## Neuer Bahnhof Karower Kreuz wird vorbereitet

aus SIGNAL 06/2003 (Dezember 2003/Januar 2004), Seite 27-28 (Artikel-Nr: 10002625)  
IGEB S-Bahn und Regionalverkehr

**Im September 2003 wurde die Öffentlichkeit im Rahmen des Planfeststellungsverfahrens über die Pläne für den Ausbau der Stettiner Bahn informiert. Betroffen ist der Abschnitt Berlin-Nordkreuz bis Berlin-Karow (Kilometer 4,2 bis 11,6).**

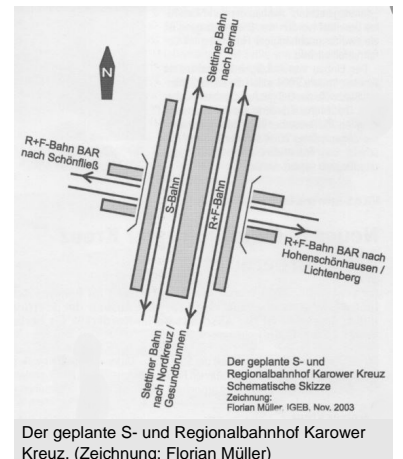
Wie erwähnt, soll der vorzubereitende Turmbahnhof Karower Kreuz an der Stettiner Bahn (oben) einen Mittelbahnsteig bekommen, an dessen einer Kante die Regionalbahnen Richtung Nordkreuz und an der anderen Kante die S-Bahnen nach Bernau halten würden. Die Länge des Bahnsteiges ist mit 140 Metern angegeben. Das ist für S-Bahn-Vollzüge mit acht Wagen nicht ausreichend. Hierfür sind 152,5 Meter üblich. Die vorzubereitenden S-Bahnsteige sollten entsprechend von Acht-Wagen-Zügen genutzt werden können.

Darüber hinaus sollte untersucht werden, ob anstatt der geplanten drei oberen Bahnsteige des Bahnhofes Karower Kreuz an der Stettiner Bahn (ein Mittelbahnsteig und zwei Seitenbahnsteige) es nicht sinnvoller ist, zwei Mittelbahnsteige anzulegen. Dadurch reduzieren sich die nötigen Ausstattungskosten und Betriebskosten (vier statt sechs Zugangsbauwerke bzw. Aufzüge, Bahnsteigmöblierung, Fahrgastinformation usw.) und die ganze Bahnsteiganlage wird für den Fahrgast übersichtlicher.

Die vorzubereitenden Seitenbahnsteige des Bahnhofes Karower Kreuz am Berliner Außenring (unten) sollten ebenfalls für 8-Wagen S-Bahn-Züge nutzbar sein (Länge und Höhe), um einem möglichen Einsatz von Duo-S-Bahn-Fahrzeugen nicht entgegenzustehen (siehe [Signal 4/2003](#), Seite 28).
